Service-Bulletin
Сервисный бюллетень

No.1093 WA Based WA1199
№ 1093 WA На базе WA1199

Models affected: All XD Vision Systems

Subject: Improved XD camera assembly

EAA0381J47A Rev E - 3 Camera System

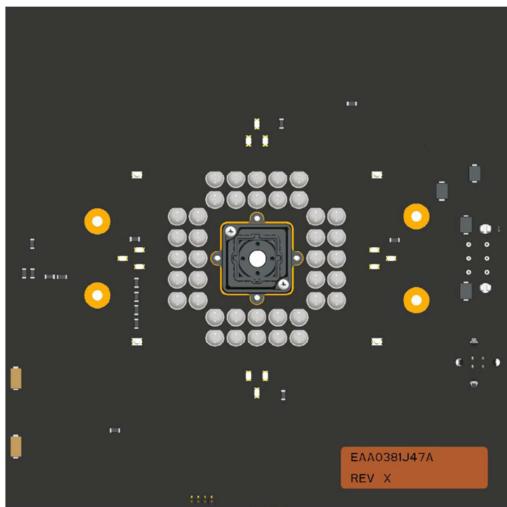
The wheel aligners are equipped by the new improved camera starting from May 15, 2015. To determine if the XD aligner you are servicing has the new camera, look for an **ORANGE** or **GREEN** marking on the camera assembly.

<u>PART NUMBER</u>	<u>DESCRIPTION</u>
EAK0320J94C	3 CAMERA XD SERVICE KIT (Uses improved camera assembly EAA0381J47A Rev E or later with ORANGE label)
EAK0320J94D	2 CAMERA XD SERVICE KIT (Uses improved camera assembly EAA0395J03B Rev B or later with GREEN Label)

EAA0381J47A Rev E – AMG mit 3 Kameras

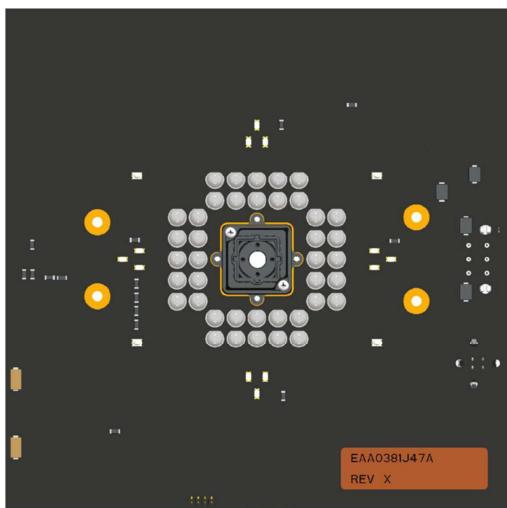
Die Achsmessgeräte werden seit 15. Mai 2015 mit der neuen verbesserten Kamera ausgerüstet. Achsmessgeräte mit XD-Technik und neuer Kamera erkennt man an einer **ORANGEFARBENEN** bzw. **GRÜNEN** Markierung an der Kamera.

EAA0395J03A Rev D - 2 Camera Systems

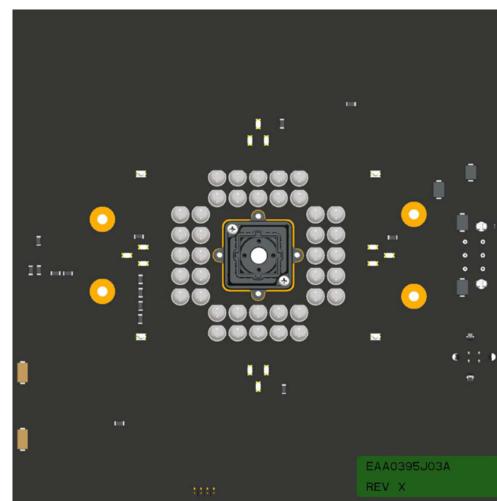
La nuova telecamera migliorata è installata sugli assetti ruote a partire dal 15 Maggio 2015. Per determinare se gli assetti su cui state facendo assistenza hanno la nuova telecamera, guardate se la telecamera è marcata di **ARANCIO** o **VERDE**.

PART NUMBER	DESCRIPTION
EAK0320J94C	3 CAMERA XD SERVICE KIT (Usa gruppo telecamera migliorata # EAA0381J47A Rev E o maggiore con etichetta ARANCIO)
EAK0320J94D	2 CAMERA XD SERVICE KIT (Usa gruppo telecamera migliorata # EAA0395J03B Rev B o maggiore con etichetta VERDE)

EAA0395J03A Rev D - 2 Camera Systems

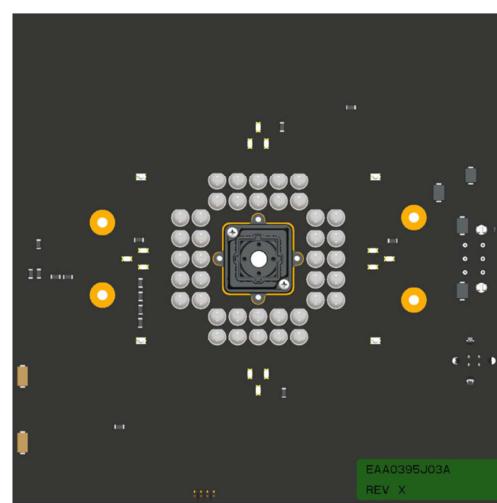
Стенды РУУК оснащаются улучшенными камерами, начиная с 15 мая 2015 года. Для того, чтобы определить, оснащен ли стенд РУУК новой улучшенной камерой, смотрите **ОРАНЖЕВУЮ** или **ЗЕЛЕНУЮ** маркировку на плате камеры.

EAK0320J94C	3 CAMERA XD SERVICE KIT (Содержит улучшенную камеру в сборе EAA0381J47A Rev E или выше с ОРАНЖЕВОЙ маркировкой)
EAK0320J94D	2 CAMERA XD SERVICE KIT (Содержит улучшенную камеру в сборе EAA0395J03B Rev B или выше с ЗЕЛЕНОЙ маркировкой)

EAA0381J47A, vers. E - 3 Camera System

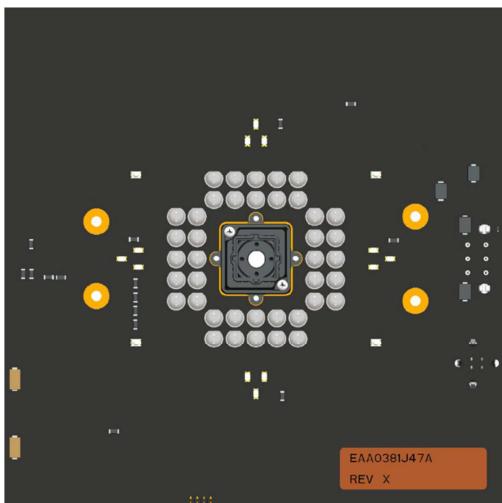
La nouvelle caméra améliorée est installée sur les géométries roues depuis le 5 mai 2015. Pour déterminer si les géométries soumises à l'assistance technique ont la nouvelle caméra, il suffit de regarder si la caméra est marquée en **ORANGE** ou en **VERT**.
